Commune de Saint Piat

**PREMIÈRE RÉVISION DU PLAN LOCAL D'URBANISME DE
SAINT PIAT ET ADAPTATION DU PÉRIMÈTRE DE PROTECTION
DES MONUMENTS INSCRITS À L'INVENTAIRE
SUPPLÉMENTAIRE DES MONUMENTS HISTORIQUES**

**RAPPORT, CONCLUSIONS MOTIVÉES ET AVIS
DU COMMISSAIRE ENQUÊTEUR**

Enquête publique unique du 12 novembre 2024 (9h00) au 14 décembre 2024 (12h00)

Figure 4 : OAP
Impasse des Marais
– Briqueterie

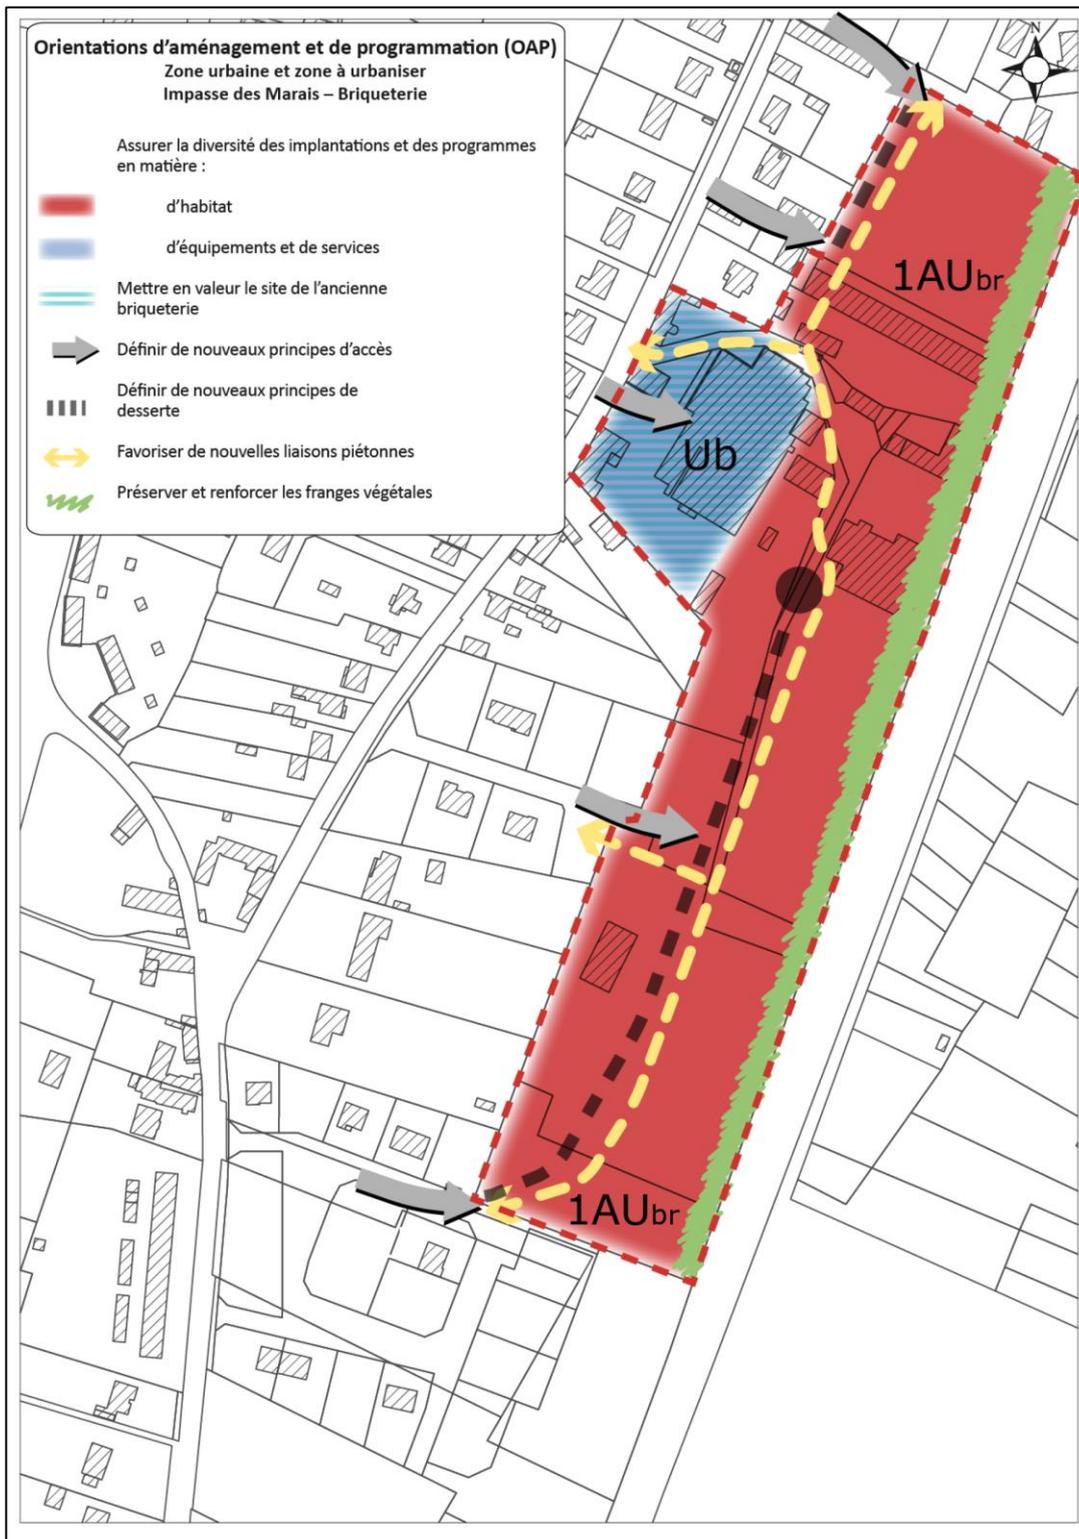
« La salle des fêtes prévue sur ce site devrait faire partie d'un des premiers chantiers sachant que la municipalité actuelle se pose des questions sur l'avenir de la salle des fêtes place René Quantin : transformation en cantine scolaire ou peut-être destruction ? »

« Si la capacité de traitement de la station d'épuration de Saint-Piat Mévoisins ne pose pas de problème, le dimensionnement du réseau d'assainissement à partir de la tuilerie est insuffisant car il a été réalisé en considérant que l'aménagement de la zone de la tuilerie générerait l'équivalente d'environ 50 logements pour cette zone. On notera que le plan du réseau d'assainissement (pièce n° 7.3 du dossier) est incomplet ; il manque des rues qui en 2024 ont été desservies et notamment la rue de Dionval sur laquelle est raccordée la zone de la tuilerie. »

« Je me pose la question sur l'avenir de la Briqueterie avec tous ces logements annoncés ? Est-ce que les infrastructures de la commune pourront supporter ce projet : service d'eau, école, voies routières ? »

La question de la capacité des réseaux d'eau potable, d'eau usée et d'eau pluviale à accueillir le projet sera instruite, lors du dépôt du permis de construire, par les services compétents qui donneront alors leurs recommandations et leurs prescriptions.
